**MRAe**

**Avis délibéré  
Création d'un parc solaire au sol  
sur la commune de Conches-en-Ouche (27)**

N° MRAe 2022-4739

*Habitats naturels ou semi-naturels (source : dossier)*

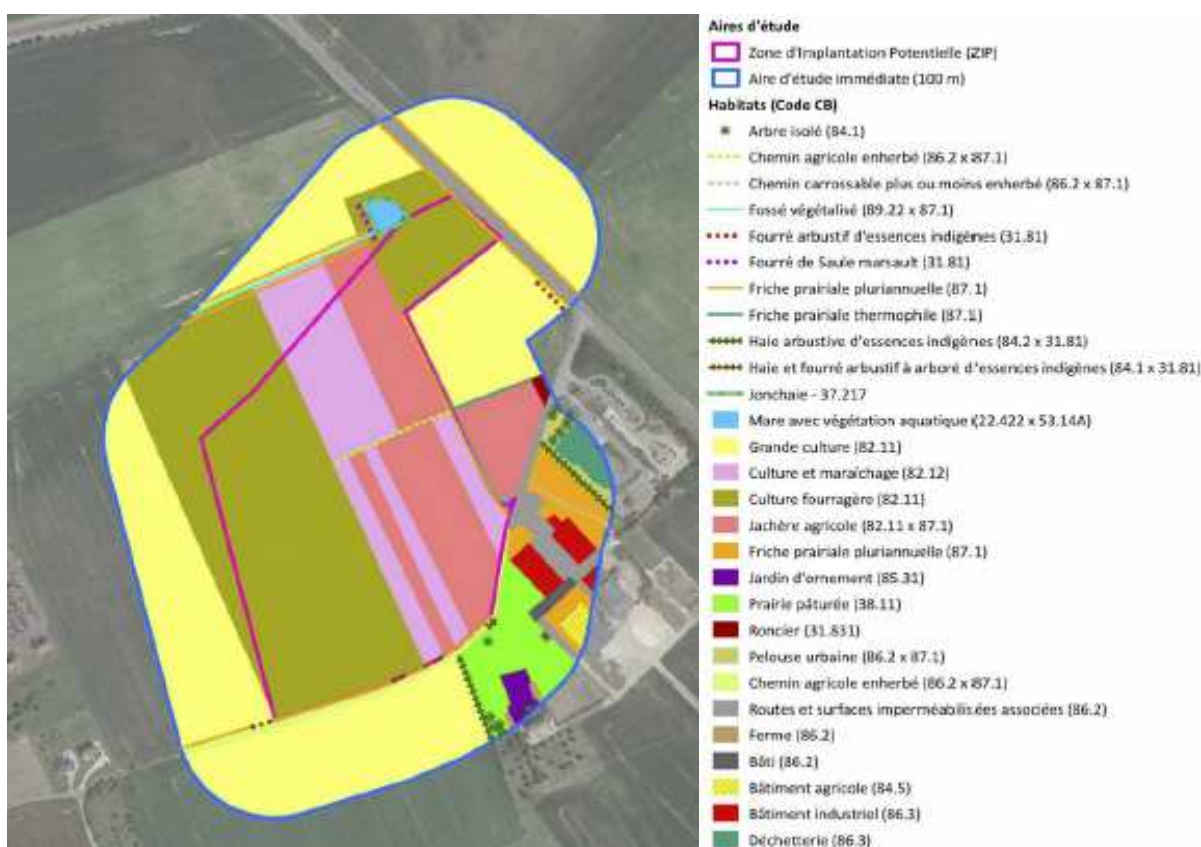
Dans l'ensemble, sous réserve de l'interprétation de l'annexe 2 (non fournie, comme déjà souligné au paragraphe 2. du présent avis), l'analyse apparaît bien faite, bien expliquée, avec un niveau de détail suffisant et des cartes didactiques localisant les enjeux sur la zone. Au-delà, la principale carence est l'absence d'élément de méthode sur la pondération du niveau d'enjeu, comme indiqué ci-dessus. Certains enjeux paraissent sous-estimés : par exemple, les enjeux des espèces patrimoniales sont qualifiés de « faibles ». Par ailleurs, le dossier indique en page 60 que « *le peuplement avifaunistique de la ZIP, de l'AEI et de l'AE [aires d'étude immédiate et éloignée] est peu diversifié sur le plan quantitatif et qualitatif* » tout en rappelant « *la présence simultanée d'espèces de cortèges des milieux semi-ouverts, boisés et anthropiques* », ce qui paraît contradictoire.

***L'autorité environnementale recommande de compléter l'analyse de l'état initial par la description de la méthodologie employée ayant conduit à la pondération des différents enjeux identifiés. Elle recommande également de réévaluer à cette aune les niveaux d'enjeux des espèces en présence – notamment les espèces patrimoniales ou qualifiées de « quasi menacées ».***
